Relatório SEI-GDF n.º 110/2022 - NOVACAP/PRES/DA/DECOMP/DILIC Brasília-DF, 31 de março de 2022

RESPOSTA AO PEDIDO DE ESCLARECIMENTO

Ref.: Pregão Eletrônico nº 002/2022 – DECOMP/DA

Obj.: Registro de preços para eventual contratação de empresa para fornecimento de Areia Lavada, para utilização na produção de concreto betuminoso usinado a quente - CBUQ, pela Companhia Urbanizadora da Nova Capital do Brasil – NOVACAP, conforme especificações, condições, quantidades e exigências estabelecidas no Termo de Referência e no Edital e seus anexo.

Figura 1 – Representação gráfica da distribuição granulométrica do agregado miúdo

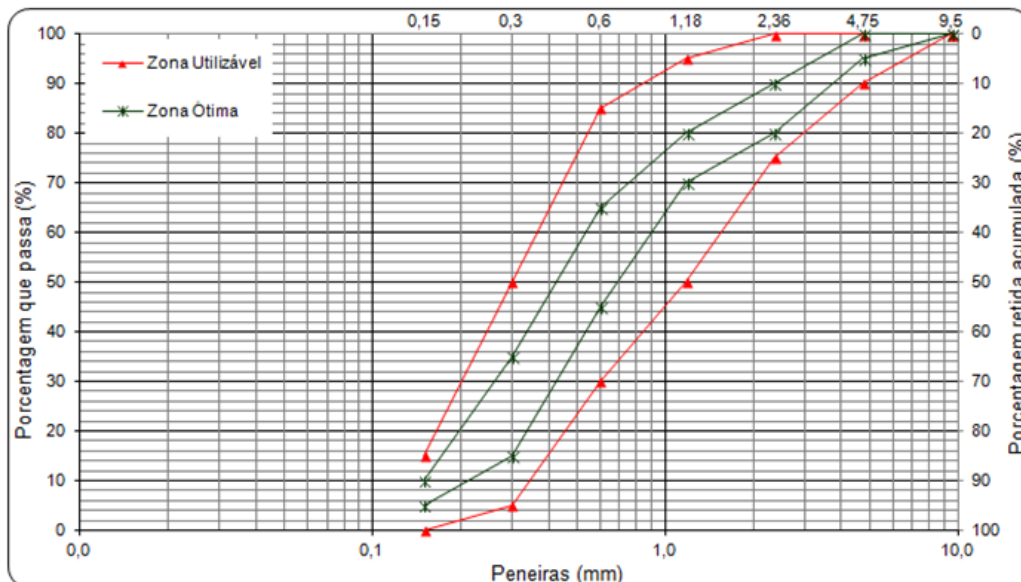
"Boa tarde, sobre o tipo da areia lavada usada para fabricação de concreto betuminoso, ela pode ser fina, média ou grossa. Gostaria de saber se existe alguma dessas que seja de preferência para o trabalho da Novacap."

O que importa à produção de asfalto é o enquadramento do material na faixa granulométrica apontada na referida especificação e o enquadramento do material nas normas de pavimentação.
